KÖPAVOGSGTÚN

Kópavogsgerði 5-7

Breyting skv. 2. mgr. 43 gr. skipulagslaga nr. 123/2010
Erfindi frá fundi skipulagsnefndar nr. 120, 16. maí 2022

Hluti úr gildandi deliskipulagi: Kópavogstún m.s.br. fyrir Kópavogsgerði 5-7, samp. í bæjarstjórn 24.06.14 mkv. 1:2000

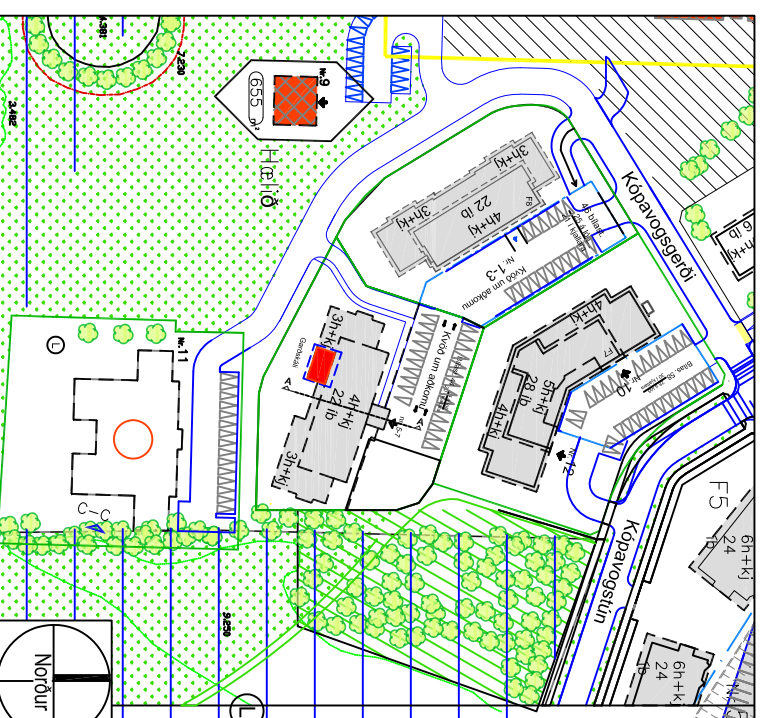
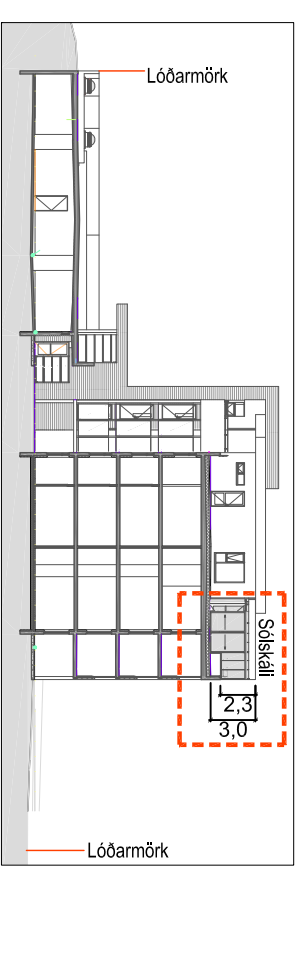
Umrædd breyting nær aðeins til lóðarinnar að Kópavogsgerði 5-7. Í breytingunni felst stækka suðvesturhluta byggingarreits fjórðu hæðar og koma fyrir sólskáli sem er 3 metrar á hæð, 8,7 metrar á breidd og 4,9 metrar á dýpt. Heildarstærð sólskála er 42,6 m². Heildarbyggingarmagn er í samræmi við gildandi deliskipulag
